GOBIERNO DE LA CIUDAD DE BUENOS AIRES

Disposición

Referencia: EX-2022-10079410-GCABA-DGIUR / APRUEBA

FIJACIÓN LFI-LIB

C 15
S 61
M 2

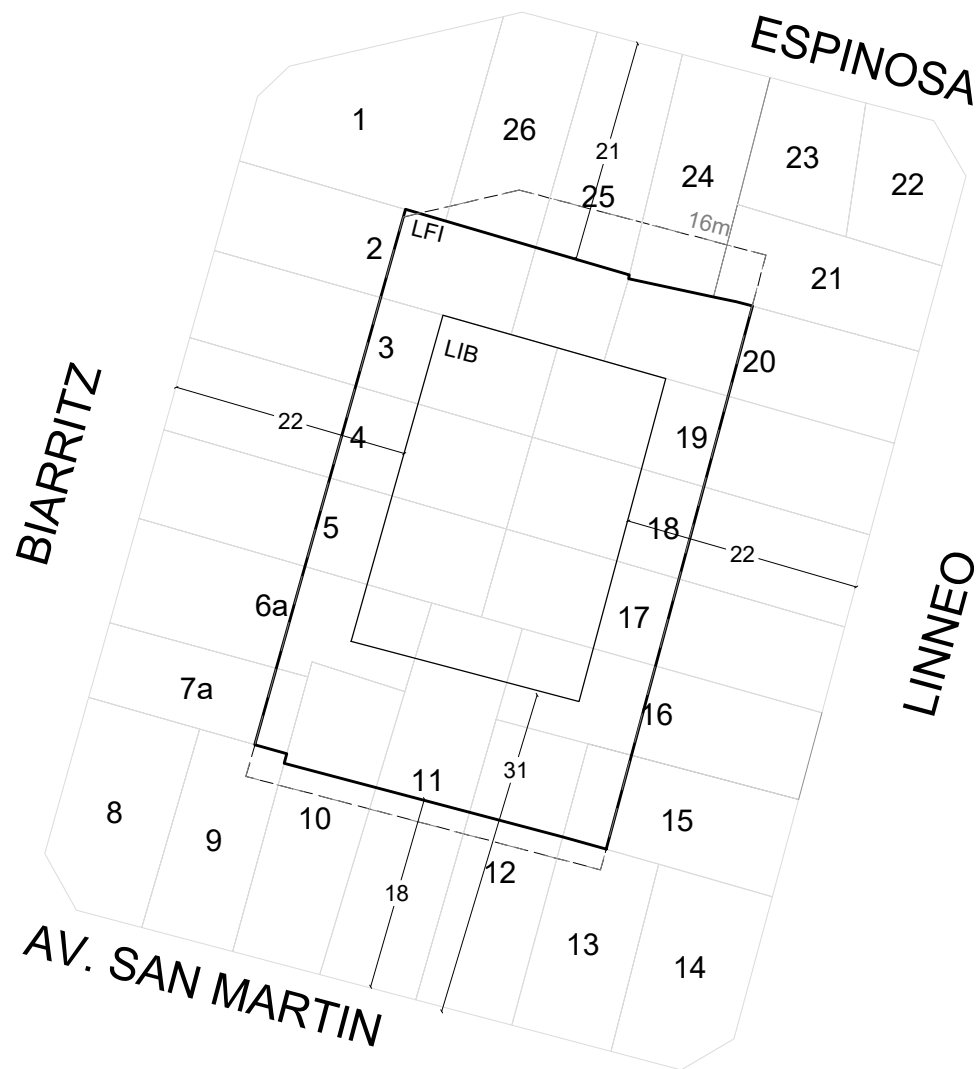
Artículo 1º.- Dejar sin efecto las Disposiciones Nros. DI-2021-1432-GCABA-DGIUR respecto a la Sección 061; Manzana 043, DI-2021-1484-GCABA-DGIUR respecto a la Sección 061; Manzana 045, DI-2021-520-GCABA-DGIUR respecto a la Sección 061; Manzana 002 y DI-2023-187-GCABA-DGIUR respecto a la Sección 061 Manzana 081.

Artículo 2º.- Fijar como Líneas de Frente Interno e Interna de Basamento, que forma parte integrante de la presente Disposición, a las siguientes manzanas de la Comuna 15:

1. Sección 061 Manzana 081
2. Sección 061, Manzanas 043
3. Sección 061, Manzanas 045
4. Sección 061, Manzanas 002
